RENESAS TECHNICAL UPDATE

製品分類	トランジスタ	発行番号	TN-PTR-A001A/J	Rev.	第1版
題名	パワートランジスタマーク仕様変更の件		情報分類	パッケージ変更	
適用製品	適用範囲を参照下さい。	対象ロット等	関連資料		
		全ロット

5.1. TO-3P, TO-3PFM外形の変更内容

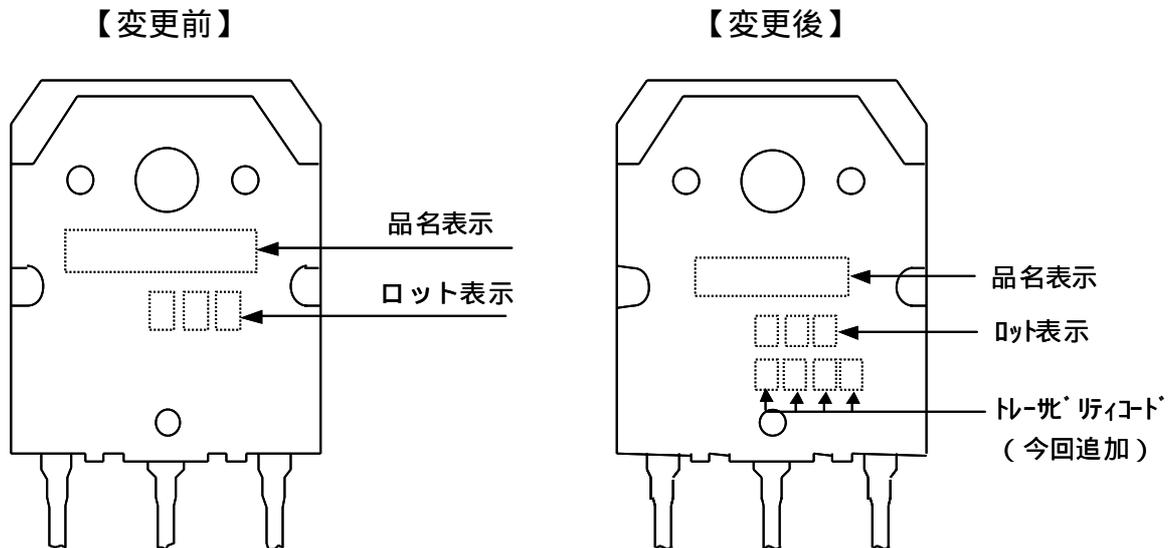
(1) トレーサビリティコード(4桁の英数字)を導入します。

【TO-3P外形を例に変更前後の表示内容を示します。】

5.4. TO-220AB, LDPAK外形の変更内容

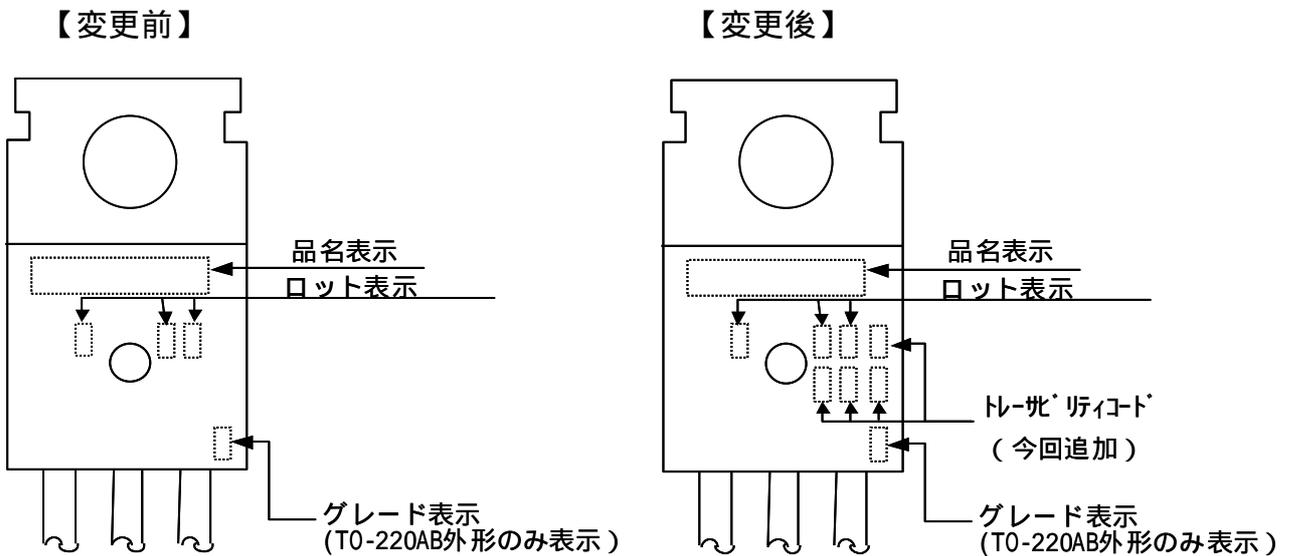
(1) トレーサビリティコード(4桁の英数字)を導入します。

【TO-220AB外形を例に変更前後の表示内容を示します。】

5.7. TO-220FM, TO-220CFM外形の変更内容

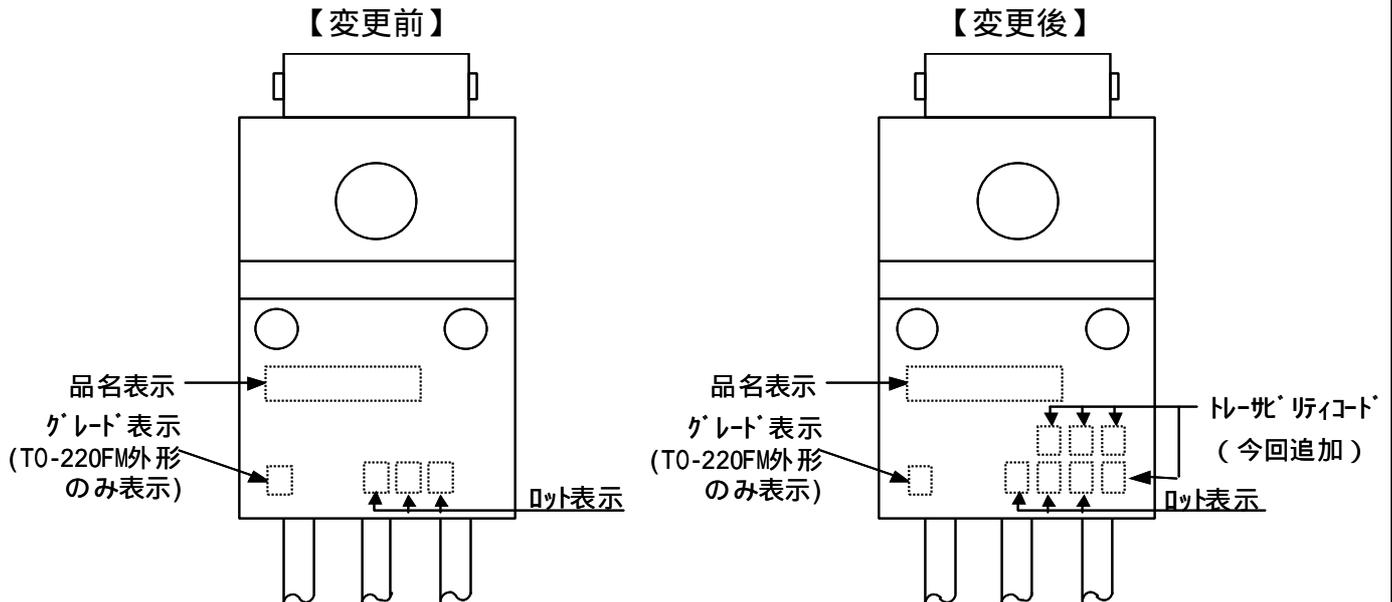
(1) トレーサビリティコード(4桁の英数字)を導入します。

【TO-220FM外形を例に変更前後の表示内容を示します。】

5.10. DPAK外形の変更内容

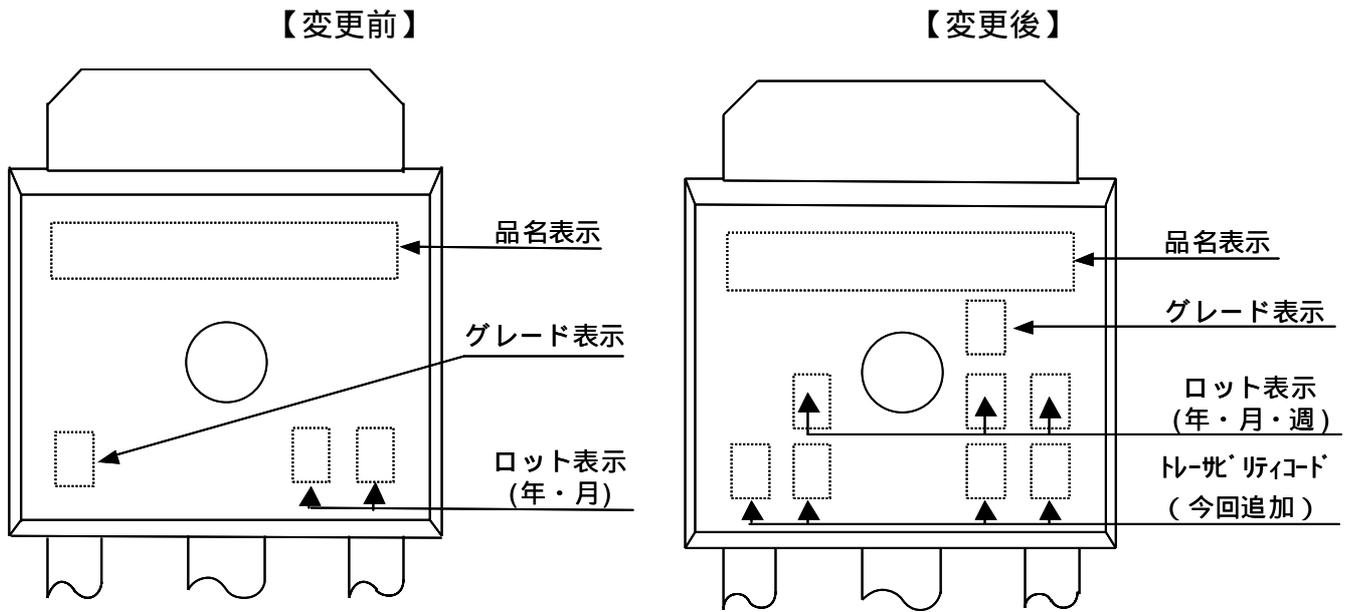
- (1) トレーサビリティコード(4桁の英数字)を導入します。
- (2) ロット表示を2桁(年・月)から3桁(年・月・週)に変更します。

5.12. LFPACK, LFPACK-i 外形の変更内容

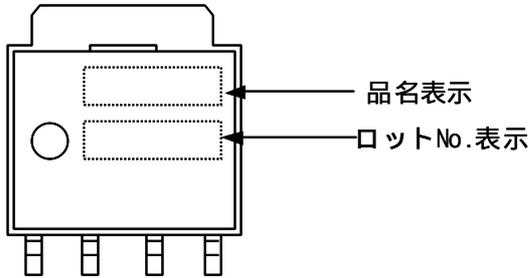
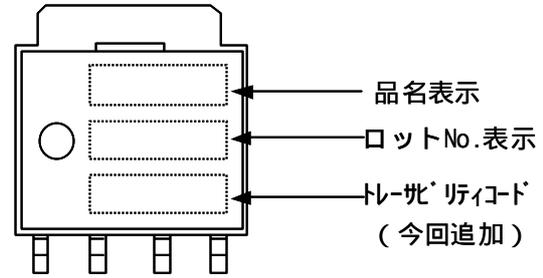
(1) トレーサビリティコード(4桁の英数字)を導入します。

【LFPACK外形を例に変更前後の表示内容を示します。】

5.15. WPAK外形の変更内容

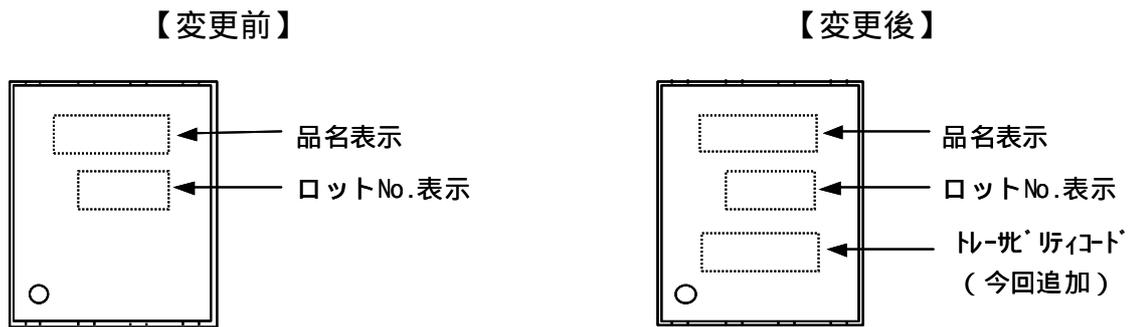
(1) トレーサビリティコード(4桁の英数字)を導入します。

5.17. TSSOP-8外形の変更内容

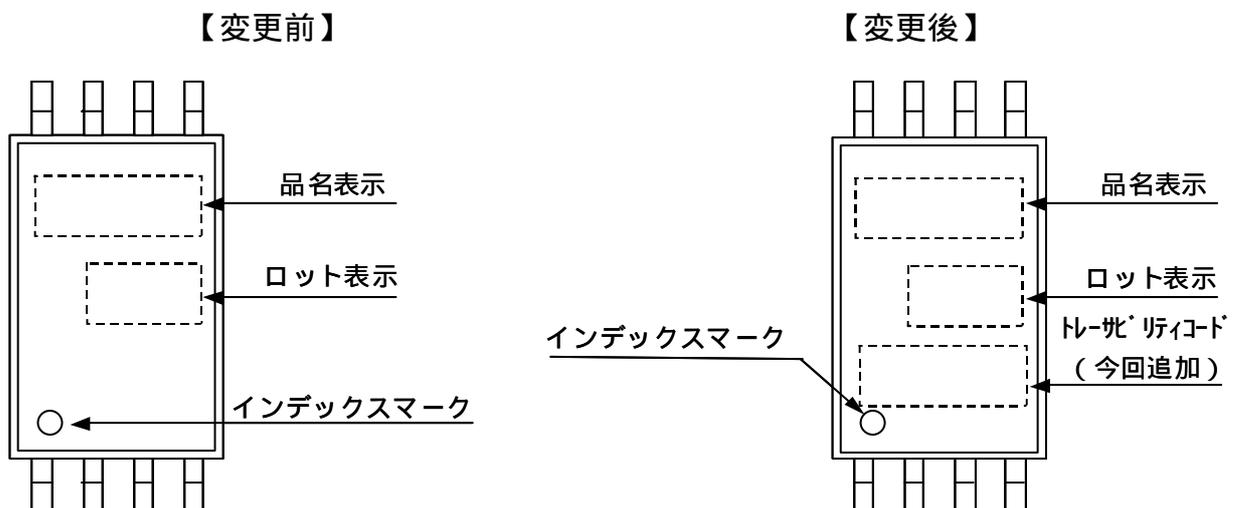
(1) トレーサビリティコード(4桁の英数字)を導入します。
